Pratica ARPAE – AAC Metropolitana n. 10657/2019

PROCEDURA VAS/ValSAT art. 5 LR 20/2000

Istruttoria di VAS/ValSAT sul Piano Urbanistico Attuativo (PUA) relativo all'Ambito 3C, in variante al vigente Piano Operativo Comunale (POC), adottato dal Comune di San Pietro in Casale con delibera del Consiglio Comunale n. 69 del 26.11.2018

RELAZIONE ISTRUTTORIA

STRALCIO MASTER PLAN POC VIGENTE

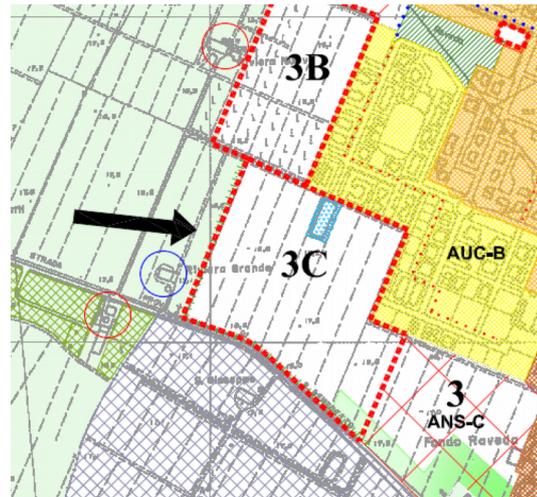
Inoltre la variante estende il perimetro del sub ambito verso est, ma non prevede la realizzazione del corrispondente segmento di fascia boscata, lasciando quindi il nuovo edificato inserito con la variante nel sub ambito C del tutto "scoperto" rispetto alla via San Benedetto.

Poiché la realizzazione della fascia boscata è condizione imprescindibile per la sostenibilità del nuovo insediamento per quanto riguarda le matrici aria, rumore e verde/rete ecologica, si concorda con il parere della Soprintendenza, che pone la condizione che nell'ambito delle nuove edificazioni venga data contestuale realizzazione alla prevista fascia boscata.

Condizione di sostenibilità dell'intervento è quindi che la fascia boscata venga realizzata prima del rilascio dei titoli abilitativi da parte del Comune.
